GARA A PROCEDURA APERTA PER L’AFFIDAMENTO DI UN ACCORDO QUADRO PER LA FORNITURA DI SERVIZI CLOUD IAAS E PAAS IN UN MODELLO DI EROGAZIONE PUBBLICO NONCHÉ PER LA PRESTAZIONE DI SERVIZI CONNESSI, SERVIZI PROFESSIONALI DI SUPPORTO ALL’ADOZIONE DEL CLOUD, SERVIZI PROFESSIONALI TECNICI PER LE PUBBLICHE AMMINISTRAZIONI – ID 2213

ERRATA CORRIGE n. 6

CHIARIMENTI – TRANCHE V

SCENARIO "A" - Availability zones > 2,5Km

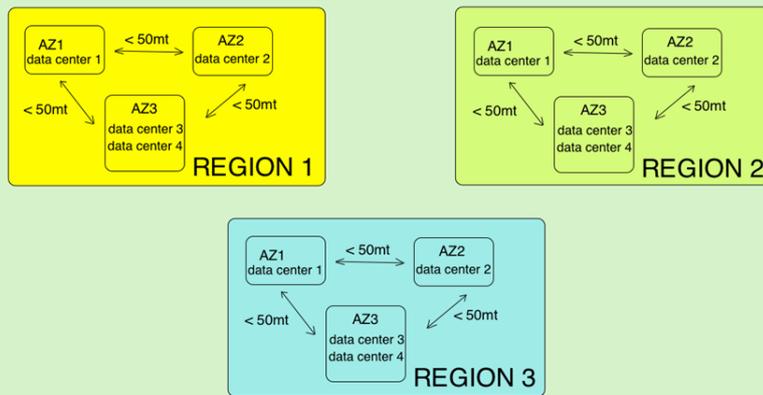
<p>1091</p>	<p>Capitolato d'oneri - 17.1.Criteri di valutazione dell'offerta tecnica</p>	<p>QUESITO:</p> <p>Con la risposta al chiarimento 1012 è stato eliminato il requisito minimo di 2.5 Km di distanza minima tra Availability Zone (AZ) della stessa Region (introdotto con la risposta al chiarimento 391). Sempre con la risposta al chiarimento 1012 è stato introdotto il requisito di 150 Km di distanza minima fra le Region offerte. Avere Availability Zone (AZ) a distanza minima di 2.5 Km per ogni Region, fornisce agli utenti un servizio di più affidabile rispetto ad un CSP che invece abbia Region composte da Availability Zone (AZ) limitrofe (edifici separati o data center su piani diversi dello stesso edificio). L'affidabilità con le AZ distanti minimo 2.5 Km l'una dall'altra è maggiore: questa configurazione dà maggiore garanzia e protezioni a seguito di eventi imprevisi locali. Spesso per le Availability Zone (AZ) i CSP prevedono oltre al raffreddamento, all'alimentazione e alla rete indipendenti, anche una distanza geografica dell'ordine dei Km l'una dall'altra con l'intento di garantire maggiormente i profili di rischio.</p> <p>Un cliente che utilizzi un CSP che propone AZ tramite data Center diversi ma ubicati nello stesso edificio o limitrofi, avrebbe e otterrebbe delle garanzie ben diverse dal servizio erogato mediante Data Center ubicati ad almeno 2,5 km di distanza.</p> <p>Ad Esempio, si ipotizzano 3 Region in diverse nazioni dell'unione Europea, nello scenario "A" con, in ogni Region, AZ distanti tra loro più di 2,5 Km, nello scenario "B" con, in ogni Region, AZ distanti tra loro meno di 50 metri:</p>

Criterio	Descrizione	Punteggio	SCENARIO "A" Availability Zones distanti più di 2,5 Km	SCENARIO "B" Availability Zones limitrofe, distanti tra loro meno di 50 metri
R1a	Availability zones in ogni Region: n.2	0		
	Availability zones in ogni Region: n.3	1	1	1
	Availability zones in ogni Region: n>3	2		
R1b	Se offerta 1 Region: rapporto DC/AZ maggiore di 1	0,25		
	Se offerte 2 Region: rapporto DC/AZ maggiore di 1 per ogni Region	0,75		
	Se offerte 3 Region: rapporto DC/AZ maggiore di 1 per ogni Region	1	1	1
R2a	Region in Europa: n.1	0		
	Region in Europa: n.2	1		
	Region in Europa: n>2	2	2	2
R2b	Distanza minima tra le region (in caso di 2 Region offerte): misurate le distanze tra il poligono minimo che contiene tutte le AZ di una Region con il poligono minimo che contiene tutte le AZ di un'altra Region, non esistono misurazioni in linea d'aria inferiori ai 150 Km	1		
	Distanza minima tra le region (in caso di 3 Region offerte): misurate le distanze tra il poligono minimo che contiene tutte le AZ di una Region con tutti i poligoni minimi che contengono le AZ di tutte le altre Region, non esistono misurazioni in linea	2	2	2

Si chiede pertanto alla luce dei modificati requisiti, come la stazione appaltante intenda rimodulare questo aspetto che risultava correttamente premiante ante i chiarimenti pervenuti e dare il giusto valore al servizio offerto che risulta comunque più oneroso per il fornitore.

RISPOSTA:
Si vedano risposta al chiarimento ID 1090

Deployment ridondato esplicito di App 1 su due DC

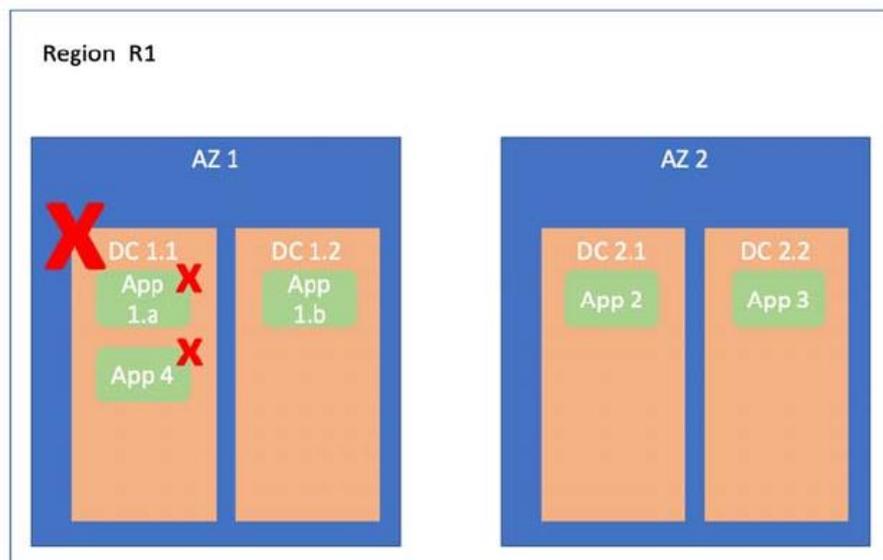
1125	<p>Capitolato d'Oneri NEW e quesito ID 1012</p>	<p>QUESITO: In risposta al quesito # 1012, mutuando quanto affermato e quindi suggerito nel quesito, la SA afferma che: "Data Center diversi proteggono da problemi legati al singolo edificio (incendio)", Si vuole fare notare che in letteratura nei public cloud il concetto di Availability Zone è stato pensato proprio per garantire alta affidabilità ai clienti come layer di astrazione e disaccoppiamento dal layer fisico (Data Center). Ciò garantisce al cliente la possibilità di scegliere su quale AZ distribuire e ridondare i propri workload applicativi e proteggersi quindi esplicitamente da eventuali failure a livello di AZ e al provider di aggiungere e bilanciare le risorse computazionali disponibili nella region senza avere impatto sul layer di Availability Zones messo a disposizione dei clienti. La SA introduce un livello gerarchico aggiuntivo (Data Center fisico) come elemento che dovrebbe influire positivamente sulla protezione da problemi legati al singolo edificio come ad esempio incendio, allagamento, etc (annoverati tipicamente in ambito di Disaster Recovery). Quindi l'affermazione "Data Center diversi proteggono da problemi legati al</p>

singolo edificio (incendio)”, è vera e condivisibile se e solo se il cliente avesse la possibilità di scegliere, oltre alla Regione e alla Availability Zone, anche il Data Center (ulteriore layer di alta affidabilità introdotto dalla SA, su cui distribuire e ridondare i propri workload) in maniera esplicita.

Scenario 1: in fase di provisioning di un servizio, il cliente ha la possibilità di scegliere esplicitamente: Region, l'Availability Zone e il Data Center e ridonda la propria applicazione App 1 su DC 1.1 e DC 1.2:

In caso di incendio del Data Center DC 1.1 il cliente avrà la garanzia di continuità di servizio sul DC 1.2 per la sola Applicazione 1 (App 1), distribuita e ridondata sui due DC, mentre avrà una interruzione di servizio ed eventuale perdita di dati per l'Applicazione 4 (App 4).

Scenario 2: in fase di provisioning di un servizio, il cliente NON ha la possibilità di scegliere esplicitamente il Data Center ma solo la Regione e l'Availability Zone, delegando al provider la scelta del Data Center. Il Provider, sulla base dei proprio capacity planning decide di effettuare il deploy sul DC 1.1 (informazione non visibile al cliente finale):

In caso di incendio del Data Center DC 1.1 il cliente avrà una interruzione di

<p>servizio ed eventuale perdita di dati per l'Applicazione 4 (App 4) ma anche per l'Applicazione 1 (App 1) che si pensava essere in alta affidabilità. Quindi se il cliente non ha la possibilità di scegliere esplicitamente il DC, la numerosità dei datacenter non rappresenta nessun elemento migliorativo di affidabilità né di protezione da problemi legati al singolo edificio e si chiede quindi di confermare che per ottenere i punteggi migliorativi R2 il provider debba permettere, in fase di deploy/provisioning di un servizio, la scelta esplicita del data center fisico su cui istanziare il servizio oltre all'AZ e alla Region.</p> <p>RISPOSTA: Non si conferma. Il criterio R1b rappresenta un grado di resilienza aggiuntivo rispetto ad avere AZ composte da un singolo DC.</p>
1126	<p>Capitolato d'Oneri NEW e quesito ID 1012</p>	<p>QUESITO: In risposta al quesito # 1012, la SA afferma che: “la numerosità dei Datacenter su cui insistono le AZ di una Region influisce positivamente su caratteristiche di sicurezza, resilienza e performance dei servizi offerti”.</p> <p>Si vuole far notare che nella pratica la numerosità dei datacenter non influisce positivamente né sulla sicurezza e né sulle performance dei servizi offerti. La resilienza dei servizi viene normalmente garantita dalle Availability Zones e da tecniche di ridondanza che il provider implementa all’interno delle stesse e che non hanno nessuna diretta correlazione con il numero di edifici di cui è composta una Availability Zone.</p> <p>In alcuni casi è previsto un ulteriore livello di isolamento (cluster o fault-domain) all’interno della singola Availability Zone che garantisce l’anti-affinity a livello hardware (utilizzo di HW differenti su Cluster/Fault domain differenti) e risorse elettriche indipendenti e ridondate. Il cliente può esplicitamente scegliere come distribuire e ridondare la propria applicazione sui diversi Fault Domain / Clusters anche all’interno della singola AZ.</p> <p>Si chiede quindi di:</p> <ul style="list-style-type: none"> a) eliminare i punteggi premianti relativi alla numerosità dei Datacenter – R1b (livello di astrazione inesistente a livello internazionale per i più importanti CSP) b) introdurre eventuali punteggi premianti per il provider che eroghi un livello ulteriore esplicito (visibile al cliente) di alta affidabilità all’interno della singola AZ (clusters, fault-domains) c) reintrodurre la possibilità di utilizzo di Regions con singolo AZ e Fault-domains/clusters multipli <p>RISPOSTA: Non si conferma. Si tengano presenti le risposte ai chiarimenti ID 1124 e 1125</p>
